Fagnotat

Vår referanse: PLAN-2022/20606-141
Saksbehandler: Kathrine Tellebon
Dato: 24.11.2025

Fra
Plan- og bygningsetaten

Forslag til detaljregulering anbefales vedtatt Fana. Gnr. 42, Bnr. 27 mfl., Litle Nesttunvatn, Reguleringsplan, Arealplan-ID 70070000

Figur 3: Snitt som viser sammenhengen i høyder mellom Villa Holberg og bygg D, samt høyden på bebyggelsen mot Nesttunvegen i forkant.

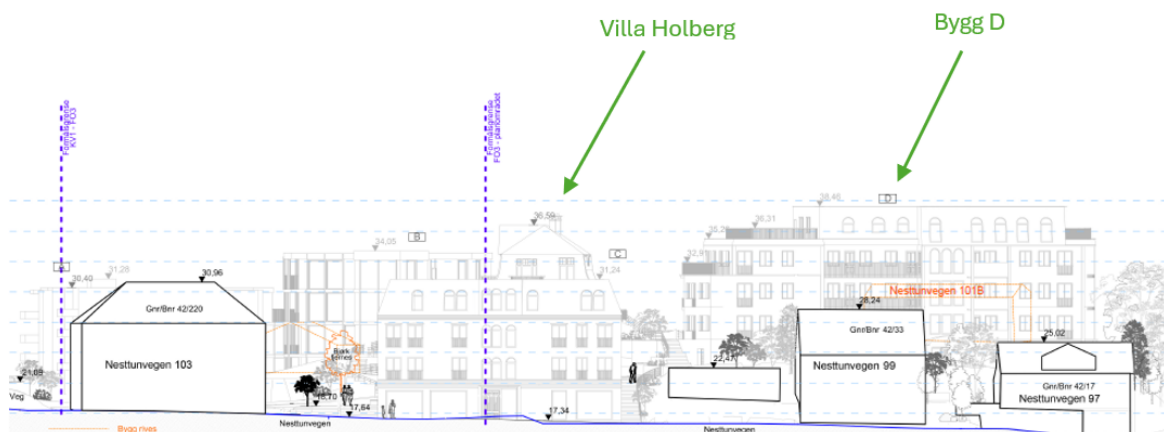
Byggehøyder og hensynet til kulturmiljøet og Villa Holberg har vært et viktig tema gjennom planprosessen. I henhold til KPA § 38.3 skal bebyggelsens egenart og særpregede kulturmiljø på Nesttun sikres og opprettholdes, og eksisterende bebyggelse skal være premissgivende for byggehøyder, volum og bebyggelsesstruktur. Villaen har mønehøyde på k+36,6. Bygg D foreslås med gesimshøyde på k+39,0 og er 2,4 meter høyere enn villaen (se figur 3). De øvrige nybyggene er lavere enn villaen. Foreslått bebyggelse vil endre silhuetten og utsikten for boliger på vestsiden av Litle Nesttunvatn. Byantikvaren har i forbindelse med sluttbehandlingen påpekt at høydevirkningen vil økes med de foreslåtte bestemmelsene for installasjoner, sikrings- og støygjerder, pergola samt møblering på tak (3.1.1.2 a og 3.1.1.2.b), og har anbefalt å sikre at disse skal være minimum 3 meter tilbaketrukket fra gesims. Forslagsstiller har ikke ønsket å ta dette til følge. De tekniske installasjonene skal maksimalt utgjøre 10 % av takflaten og vi er enige med Byantikvaren at disse bør være tilbaketrukket. Bestemmelse 3.1.1.2 a anbefales endret i tråd med dette, se vår anbefaling nedenfor.

Figur 5: Fasadeoppriss sett fra nord øverst, fra vest/Lille Nesttunvatn i midten og fotomontasje sett fra Nesttunvegen nederst.

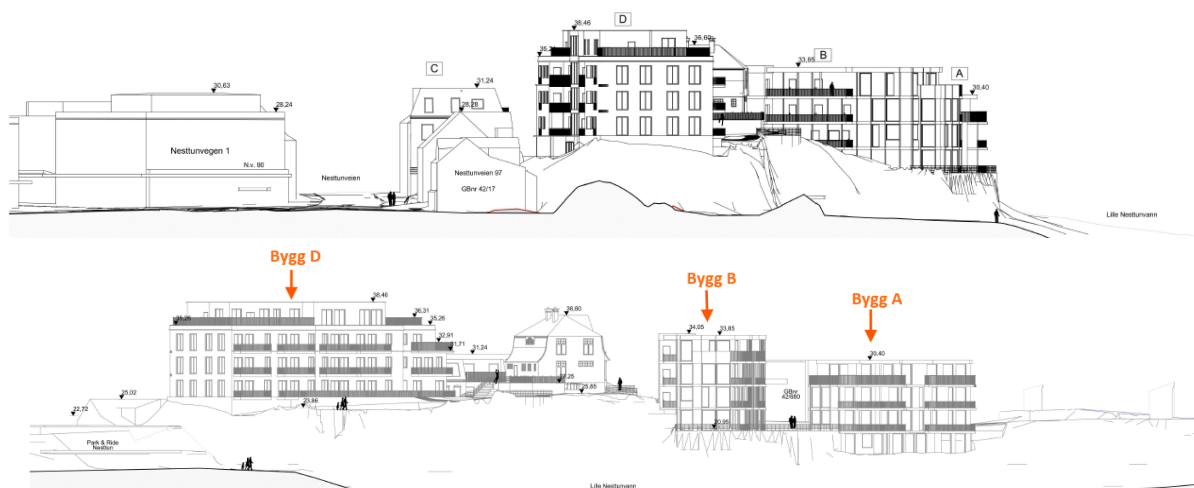
Til offentlig ettersyn ga både naboer og høringsinstanser innspill om at bebyggelsen bør reduseres, særlig høyden på bygg D. Temaet har vært viktig gjennom planprosessen, da bygg D blant annet gir fjernvirkning både mot Nesttun sentrum og fra Litle Nesttunvatn, se vedlegg fotomontasje, perspektiv datert 29.09.2025. Ved førstegangsbehandling aksepterte vi høyden på bygg D med en premiss om at høydevirkning måtte reduseres til sluttbehandling. I innlevert planforslag til sluttbehandling er det ikke sikret gode nok tiltak for å redusere byggets høydevirkning. Det fremstår fremdeles som ruvende og ikke tilpasset omgivelsene. Siden bygget ligger på en høyde blir det liggende langt over Nesttunvegen 97 og 99, og særlig fra Nesttun sentrum vil bygget oppleves massivt, se figur 5. Bygget er høyere enn Villa Holberg og byggene på den andre siden av Nesttunvegen. Vi vurderer at foreslått høyde er i strid med KPA 2018 § 38.3.1 *Historiske områder*, hvor eksisterende bebyggelse skal være premissgivende for byggehøyder. Vi anbefaler derfor å redusere høyden på bygg D med en etasje, samtidig som avtrappingen i toppetasjen beholdes. Vi foreslår følgende endringer i plankart og bestemmelser:

- *Gesimshøydene til bygg D i felt BB1 reduseres fra GH k+39,0 til GH k+36,0 og fra GH k+36,0 til GH k+33,0.*
- *%-BRA i felt BB1 reduseres i henhold til endringene.*

- *3.1.1.2.b endres til: «Sikkerhetsgjerde i samsvar med teknisk forskrift samt ev. støygjerde, pergola, lekeinstallasjoner og møblering på takterrasse: maksimalt 2,5 meter over regulert byggehøyde GH k+27,5 for bygg A, GH k+31,5 for bygg B og GH k+33,0 for bygg D. Installasjonene skal være minimum 1 meter tilbaketrukket fra gesims.»*

- *3.1.3.2 endres i henhold til redusert antall boenheter.*
- *3.1.3.2.c endres til: «Bygg D skal utformes med en vertikalitet i fasade, som bryter fasadeløpet. **Maksimalt 5 % av fasaden kan dekkes med plater.** Bygget sin sørlige del skal tilpasse seg Villa Holberg med tanke på materiale, farge og nedtrapping. **Nedtrapping vist i illustrasjonsplan** (datert 04.11.2025) **for byggets sørlige del er bindende for nedtrapping, og skal maksimalt ha GH k+31,0.** Over gesimshøyde tillates det sikkerhetsgjerde samt ev. støygjerde i samsvar med teknisk forskrift.»*

Figur 6: Snitt som viser rommet mellom bygg D og SF3 til offentlig ettersyn til venstre. Snitt fra foreliggende planforslag til høyre. De to blå linjene viser formåls grensene til grønnstruktur felt GN1.

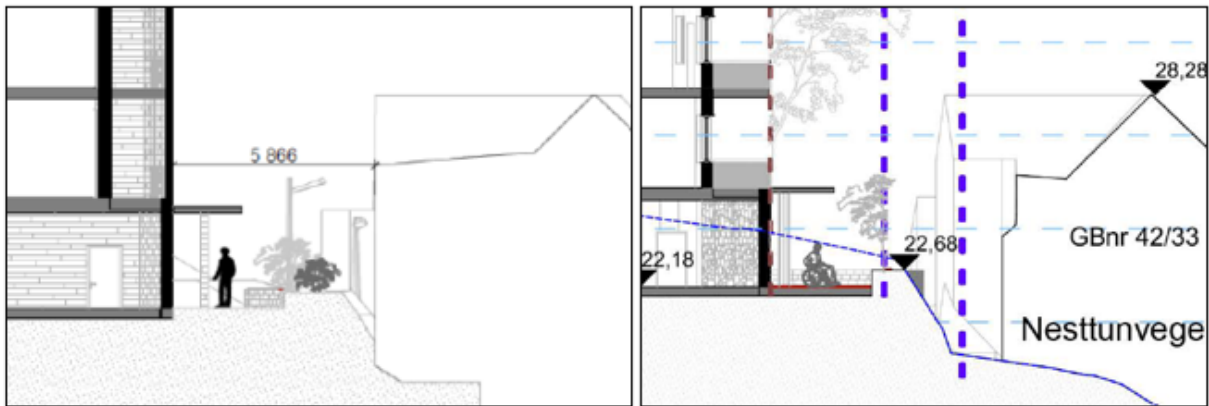
Bevaring kulturmiljø er videreført som hensynssone for Nesttunvegen 97 og 99. Avstanden mellom bygg D og nabobebyggelsen langs Nesttunvegen har vært et viktig tema i planprosessen, da den opprinnelig ble foreslått på under 3 meter. Denne ble økt til minimum 5,5 meter til offentlig ettersyn. Bygg D medfører at bebyggelsen får redusert solforhold ved vårjevndøgn kl. 15 og kl. 18, og blir fullstendig skyggelagt på enkelte tidspunkt 20. mai og ved sommersolverv. Vi vurderer at foreslått avstand til nabobebyggelsen kan aksepteres. Til offentlig ettersyn viste snittene mur og vegetasjon som buffer mellom byggene, se figur 6. I foreliggende planforslag fremgår det av snittene at gangarealet er utvidet, det er åpnet for sykkelparkering og muren vil delvis gå inn i felt GN1, noe bestemmelsene ikke åpner for. I tillegg er det åpnet opp for å øke bredden på takoverbygget til inngangspartiet fra 1,7 til 2 meter. Nesttunvegen 99 har en gesimshøyde på k+23,8, og med kun 5,5 meter avstand mellom byggene og en høydeforskjell på inntil 15 meter anbefaler vi at det sikres en grønn buffer med buskvekster, minimum 1 meter fra formålsgrensen til felt BB1, for å redusere virkningen av innsyn.

- Ny bestemmelse 3.1.3.2.g: «Det skal etableres en grønn buffer med minimum 1 meter bredde langs gangtilkomsten/inngangspartiet øst for bygg D, inntil felt o_GN. Bufferen skal beplantes med vegetasjon som gir skjerming.»

Figur 8: Utsnitt fra 3D-modell som viser bygg A med eksisterende terreng til venstre, og foreslått ny situasjon til høyre.

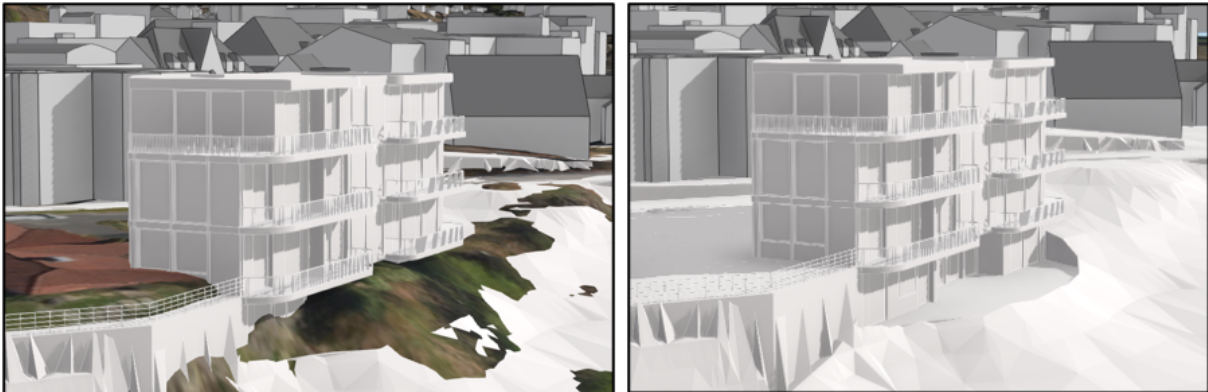
Den nye bebyggelsen vil påvirke opplevelsen av vannet og grønnstrukturen, og vil til en viss grad forringe opplevelseskvaliteten av området for allmennheten. Gjennom planprosessen har det vært særlig fokus på at bygg A ikke må gå for langt ned mot grønnstrukturen. Vi har bedt om at byggegrensen forholder seg til eksisterende mur, noe forslagsstiller har tatt til følge. Til offentlig ettersyn var det sikret at privat uteoppholdsareal i plan 1 i bygg A skulle løses innenfor byggegrensen og at det skulle oppføres tett rekkverk i tre uten port/åpning mot grønnstruktur for å hindre privatisering i størst mulig grad. Det var foreslått å åpne for at balkonger kunne krage ut over byggegrensen inntil 1,7 meter i plan 2, 3 og 4, noe vi var kritiske til av hensyn til grøntområdet. Forslagsstiller har ikke ønsket å imøtekomme vår anbefaling om inntrukne balkonger, og for plan 1 er det ikke lengre sikret at det skal oppføres tett rekkverk uten åpning mot grønnstruktur, se figur 8 og 9. Det er i stedet foreslått vegetasjonsbuffer på minimum 2,5 meter fra byggegrense mot offentlig grønnstruktur på bakgrunn av innspill fra Bymiljøetaten.

I sluttbehandlingen har Plan- og bygningsetaten vurdert bygg A på nytt. Vi stiller spørsmål ved bokkvaliteten for beboere i plan 1. Vi er også kritiske til å løse skillet mellom privat uteoppholdsareal og den offentlige grønnstrukturen med en vegetasjonsbuffer 2,5 meter fra byggegrensen, da arealet mellom byggegrensen og vegetasjonsbufferen vil bli privatisert. Utbygging av plan 1 vil også kreve en del terrenginngrep. Selv om bygget forholder seg til byggegrensen som vi har anbefalt, blir dette utfordret av unntak fra byggegrensen for plan 2-4 og foreslått løsning for privat uteoppholdsareal i plan 1. Vi anbefaler derfor at plan 1 utgår og foreslår gulvnivå på nederste etasje som ikke krever samme terrenginngrep. En slik endring medfører en reduksjon i antall boenheter. Vi anbefaler videre at balkonger i plan 2-4 skal være inntrukne av hensyn til grønnstruktur og opplevelseskvaliteten for allmennheten. De deler av bestemmelse 3.1.3.2.d som gjelder balkonger i plan 2-4 og privat uteoppholdsareal i plan 1 i bygg A anbefales slettet. Se vår anbefaling til endring i bestemmelse 3.1.3.2.d. nedenfor.

I sluttbehandlingen har forslagsstiller også foreslått en utvidelse av kjelleretasjen i bygg A utenfor byggegrensen, vist som bestemmelsesområde #4. I sammenheng med foreslått endring av plan 1, anbefaler vi at dette utgår.

- *Bestemmelsesområde #4 tas ut av plankartet.*

- **Ny bestemmelse 3.1.3.2.f:** «Overkant gulv for bygg A i nederste etasje skal være på $k+20,65$. Det tillates et slingringsmonn på $\pm 0,5$ meter.»
- **3.1.3.2.d endres til:** «For bygg A kan takoverbygg i forbindelse med inngangsparti krage ut over byggegrensen med inntil 2,3 meter.»
- **3.1.3.2 endres i henhold til redusert antall boenheter.**
- **Bestemmelse 5.4 om bestemmelsesområde #4 utgår.**

Figur 10: Utsnitt for planbeskrivelsen. Grønne linjer viser forbindelser med helning på minimum 1:15.

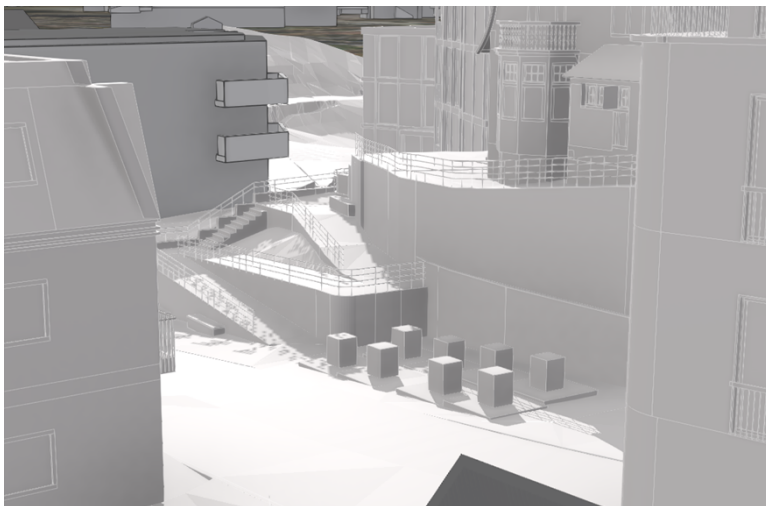
Det oppnås ikke universell utforming i hele planområdet, hovedsakelig grunnet at adkomstvei (f_V2 og f_V3) ikke oppnår helning på 1:15 (se figur 10). Dette er redegjort for i kap. 4.5 i planbeskrivelsen. Det er i bestemmelsene sikret at alle boliger skal ha tilkomst som er universelt utformet til minst ett område for felles uteoppholdsareal og/eller lekeområde.

Universelt utformet adkomst til parkeringskjeller vil for bygg C være via østsiden av bygg D. For bygg A vil dette være gjennom heis i bygg B, via uteoppholdsarealet til bygg D, heis i bygg D. Bygg B vil ha tilsvarende løsning. Universelt utformet adkomst til renovasjonsløsningen oppnås for bygg C. For bygg A og B vil dette være via heis i bygg B, videre via uteoppholdsarealet, heis i bygg D og deretter via østsiden av bygg D. Ny rampe på østsiden av Villa Holberg kan benyttes (se figur 11), men det er uklart om denne strekningen av f_V3 oppnår helningskravet, eller om dette baserer seg på at teknisk forskrift åpner opp for at kortere strekninger kan ha en helning på 1:10. For å oppnå helningskrav på 1:15 i f_V3 må bygg D senkes, som medfører ekstra terrenginngrep og utfordringer med hvordan bygg C treffer terrenget mot vest. Det er vurdert at dette ikke er hensiktsmessig. Foreslått løsning for universell utforming er ikke optimal, men kan aksepteres grunnet de topografiske forholdene innenfor planområdet.
